OGGETTO OCDPC 482/2017 – Ordinanza Commissariale n. 55 del 9/11/2017 - Ordinanza Commissariale n.14 del 19/02/2018 - **PROGETTO DEFINITIVO Stralci 3, 4, 5, 8, 9, 10, 11 e PROGETTO DEFINITIVO Nuovo Ponte di Via Modolfi sul Rio Ardenza Stralcio 7** del Progetto preliminare "Interventi di mitigazione del rischio idraulico-Sistemazione idraulica del Rio Ardenza e principali affluenti" in Comune di Livorno (LI) (2017ELI0152). Conferenza di servizi decisoria ex art. 14 comma 2, legge.n. 241/1990 – Forma simultanea e modalità sincrona.

CONFERENZA DEI SERVIZI Verbale della riunione del 19 Febbraio 2019

OGGETTO: “Interventi di mitigazione del rischio idraulico-Sistemazione idraulica del Rio Ardenza e principali affluenti” PROGETTO DEFINITIVO Stralci 3, 4, 5, 8, 9, 10, 11 e PROGETTO DEFINITIVO Nuovo Ponte di Via Modolfi sul Rio Ardenza Stralcio 7 del Progetto preliminare “Interventi di mitigazione di rischio idraulico-Sistemazione idraulica del Rio Ardenza e principali affluenti” in Comune di Livorno (LI) (2017ELI0152). Avviso di indizione Conferenza di servizi decisoria ex art. 14 comma 2, legge.n. 241/1990 – Forma simultanea e modalità sincrona

Rete di distribuzione area SP 8 altezza via delle Fattorie (Allegato 3)

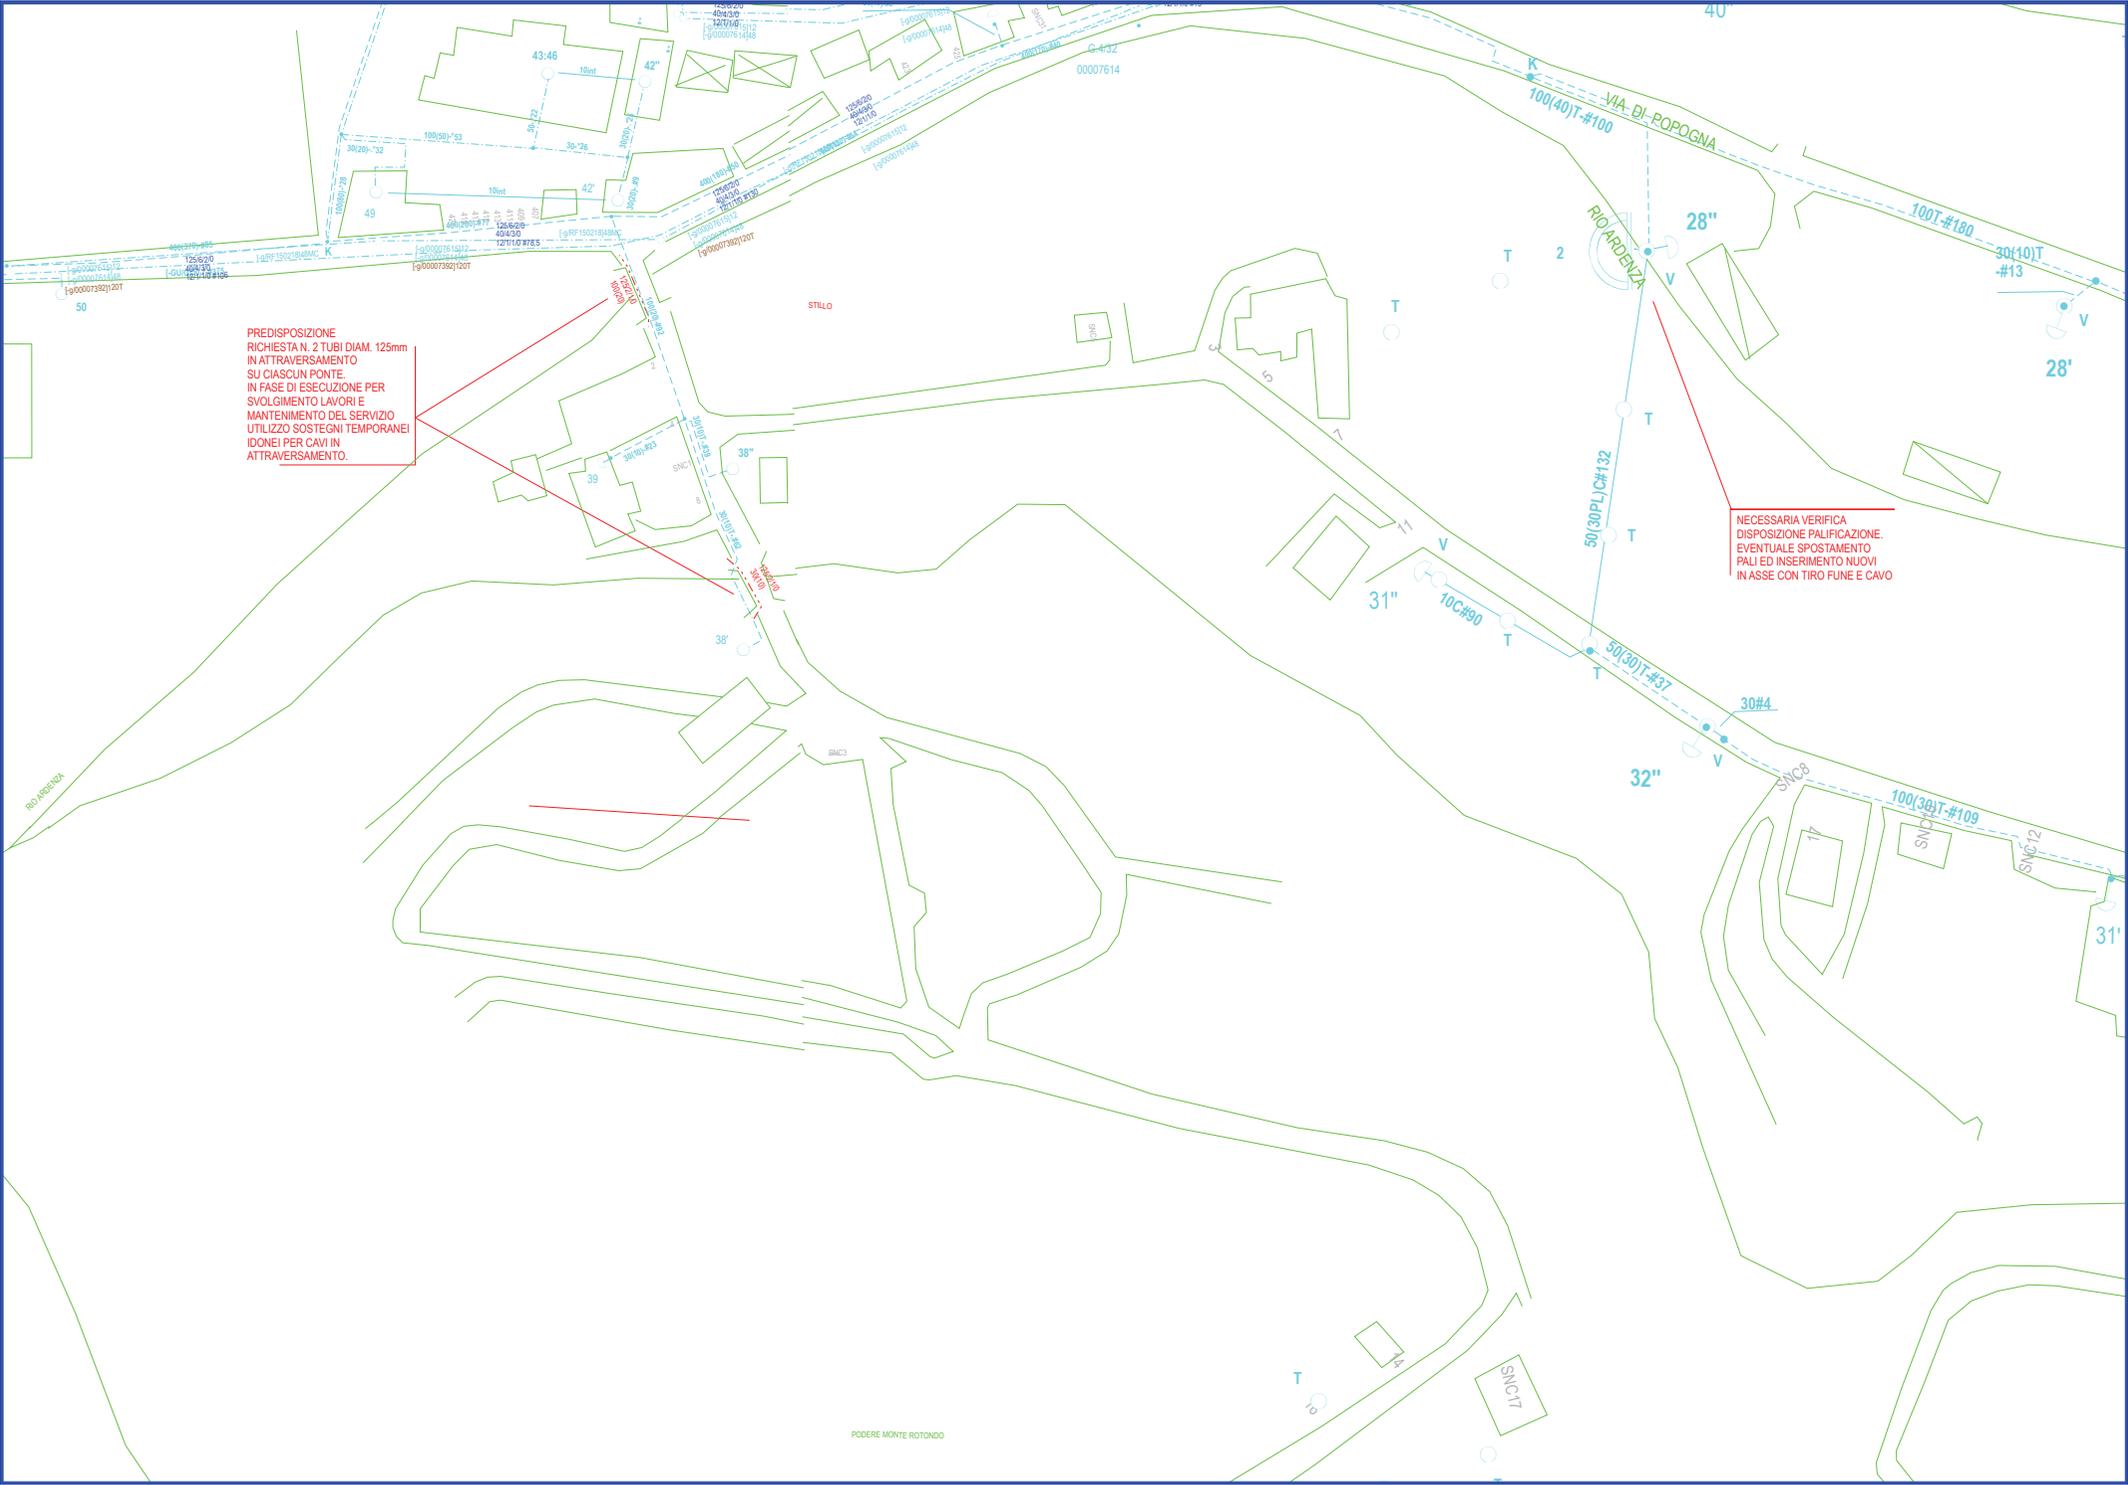
Per la rete di distribuzione aerea SP 8 altezza Via delle Fattorie rileviamo solo potenziali interferenze risolvibili con l'eventuale spostamento di pali ed inserimento di nuovi in asse con tiro fune e cavo della palificazione o interrimento con tubi predisposti da ambo le parti del ponte da concordare col progettista dell'opera.

A. INTERFERENZA IN ATTRAVERSAMENTO DELLA NUOVA STRUTTURA DEL PONTE DI VIA MONDOLFI SU RIO ARDENZA CON LA RETE FOGNARIA DELLE ACQUE NERE DN 300

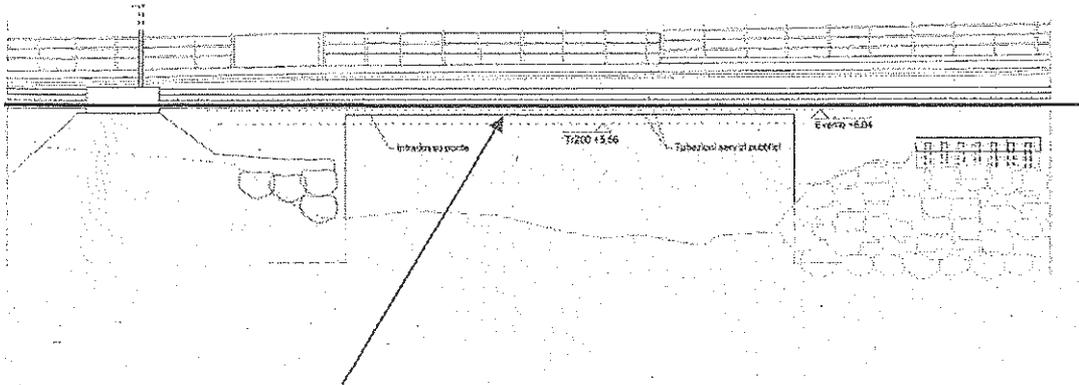
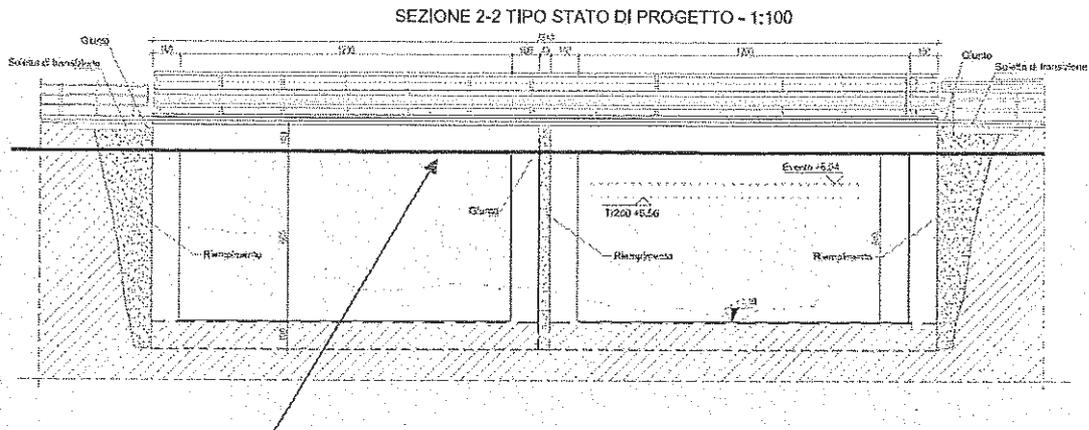
La nuova opera progettata, consistente in nuovo ponte scatolare in Via U. Mondolfi su Rio Ardenza, interferisce con il tracciato della pubblica collettrice fognaria delle acque nere in esercizio su Via di Montenero / Via U. Mondolfi, con funzionamento a sifone e composta da due canne del diametro di 300 mm, passante su impalcato del ponte su Rio Ardenza ad una quota di scorrimento di ca. - 1,90 m dal piano stradale attuale, meglio rappresentata nei successivi schemi 1, 2 e 3.

Linea fognaria esistente 2 x 300 mm con quota di scorrimento -1,90 m da piano stradale. Quota assoluta piano stradale + 7,42 m slm. Quota assoluta scorrimento linea fognaria + 5,52 m slm

Al fine di eliminare l'interferenza sostanziale delle tubazioni esistenti con la luce libera della sezione della struttura del nuovo ponte stradale di Via Mondolfi su Rio Ardenza, è stata elaborata da parte di questa Azienda una ipotesi progettuale (vedi schema 4) che prevede la sostituzione per ca. 36,00 m delle due linee fognarie esistenti, realizzate in acciaio per la parte esterna collocata su ponte esistente su Rio Ardenza, con due nuove collettrici fognarie realizzate ex novo e collocate in opera a quote predeterminate per garantire la continuità del deflusso delle acque reflue, il contenimento delle perdite di carico generate dalla nuova struttura e consentire il passaggio all'interno del cavedio servizi predisposto nel corpo dell'impalcato del nuovo ponte.

Riteniamo infatti opportuno evidenziare, che la posa in opera del nuovo ponte su Rio Ardenza ad una quota di imposta di estradosso pari a 8,22 m slm (come indicato nel progetto definitivo), comporta inevitabilmente anche l'adeguamento plani altimetrico di tutto il percorso del sifone fognario (vedi precedente ns parere per deviazione Fosso Forcone - Stralcio 2 - del 21/11/2018 prot. 21144/18) con conseguente rialzamento del piano di posa, che nel punto di interferenza con il nuovo scatolare risulta addirittura essere pari a - 1,90 m rispetto all'attuale piano di scorrimento. L'adeguamento delle linee fognarie esistenti alla realizzazione del nuovo ponte su Rio Ardenza comporterà un rialzamento della quota di imposta attuale di ca 1,70 m. In considerazione del fatto che tale modifica dell'assetto altimetrico della rete fognaria produce evidenti perdite di carico e rallentamenti delle correnti idrauliche all'interno delle tubazioni, si segnala la necessità di mantenere inderogabilmente come quota massima di imposta dell'estradosso dello scatolare, quella indicata nel progetto definitivo. Qualora per motivi esecutivi in fase di cantiere o per altre esigenze, l'estradosso dello scatolare dovesse essere rialzato rispetto alla quota di progetto, si dovrà valutare e mettere in conto l'esigenza di realizzare una stazione di sollevamento in quanto il funzionamento dei sifoni ed il rischio di deposito del materiale lungo il tracciato, non garantirebbe più il regolare esercizio del sistema.

Linea fognaria progetto 2 x 300 mm con quota di scorrimento - 1,00 m da piano stradale. Quota assoluta piano stradale + 8,22 m slm. Quota assoluta scorrimento linea fognaria + 7,22 m slm.

SEZIONE 1 dx – NUOVA ROTATORIA . INTERFERENZA CON RETE A GRAVITA' GRES 200 MM.

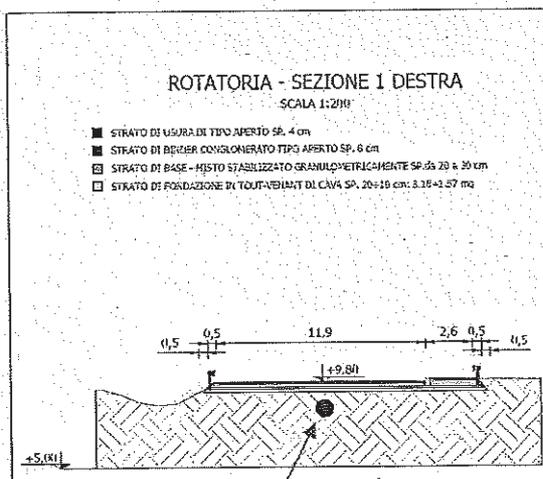
Rete fognaria a gravità h. scorr. - 1,10 m da piano stradale esistente.

La stima preliminare di massima del costo delle opere è pari a ca. € **1.500,00** e prevede i lavori di adeguamento alle strutture fognarie, consistenti nel rialzamento a quota dei chiusini di ispezione esistenti, per l’eliminazione delle interferenze generate dalla realizzazione della rotatoria e modifica della viabilità stradale.

SEZIONE 2 sx – NUOVA ROTATORIA . INTERFERENZA CON CENTRALINA SOLLEVAMENTO ACQUE REFLUE “COLLINET”

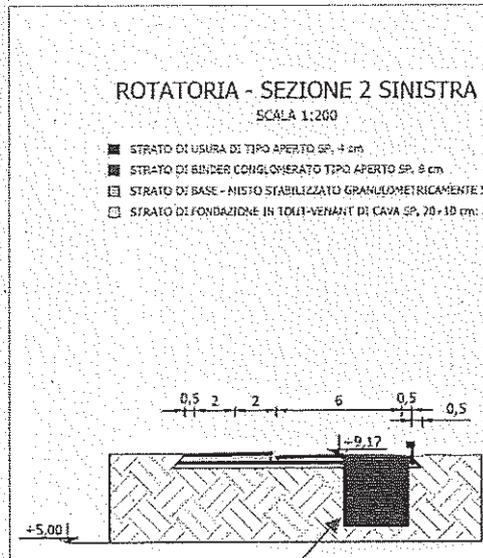
Centralina di sollevamento acque reflue “ Collinet ” h. – 3,70 m da piano stradale esistente.
